Mission régionale d'autorité environnementale  
CENTRE - VAL DE LOIRE

**Avis délibéré sur**  
**la création d'une installation agrivoltaïque**  
**sur la commune de Panzoult (37)**  
**Permis de construire**

N°MRAe 2024-4503

CARTE DU TRACÉ DE RACCORDEMENT POSSIBLE DU PROJET AU RESEAU PUBLIC (SOURCE E.I. P459)

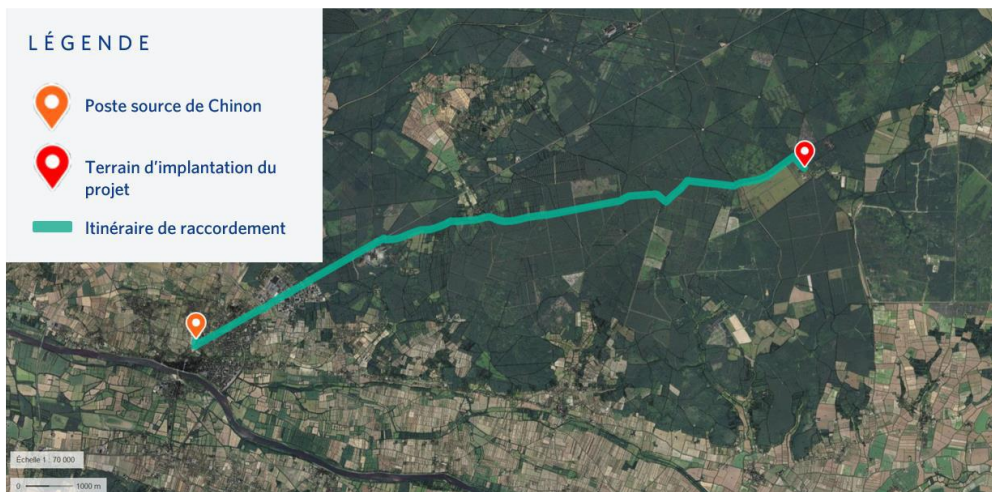
Dans la partie consacrée à l'impact pressenti du projet de raccordement au réseau public, il est précisé que le tracé traverserait un cours d'eau et les différentes possibilités de traversée de ce dernier y sont donc envisagées. Par ailleurs, la réalisation des travaux de raccordement tel que prévu par Enedis actuellement, notamment entre le projet et le chêne de la Mariée, traversera deux Znieff<sup>7</sup> et impacterait des habitats naturels présentant des enjeux potentiels : ce tronçon présente en effet des pelouses acidiphiles plus ou moins humides (habitat d'intérêt communautaire). Cela nécessiterait de mettre en place une mesure d'évitement en faisant passer le raccordement par la RD119 et les voiries existantes plutôt que par ces secteurs.

La question du raccordement électrique, abordée dans l'étude d'impact, appelle donc à un développement et à des précisions. L'autorité environnementale rappelle que, conformément à l'article L. 122 1 du code de l'environnement, lorsqu'un projet est constitué de plusieurs travaux, installations, ouvrages ou autres interventions dans le milieu naturel ou le paysage, il doit être appréhendé dans son ensemble, y compris en cas de fractionnement dans le temps et dans l'espace et en cas de multiplicité de maîtres d'ouvrage, afin que ses incidences sur l'environnement soient évaluées dans leur globalité. Le raccordement du parc au réseau électrique, indispensable à son fonctionnement, fait pleinement partie du projet et doit à ce titre être présenté et évalué en même temps.

**L'autorité environnementale recommande de compléter, dès ce stade, l'étude d'impact par une évaluation des incidences des différentes modalités de raccordement du projet au réseau susceptibles d'être mises en œuvre.**
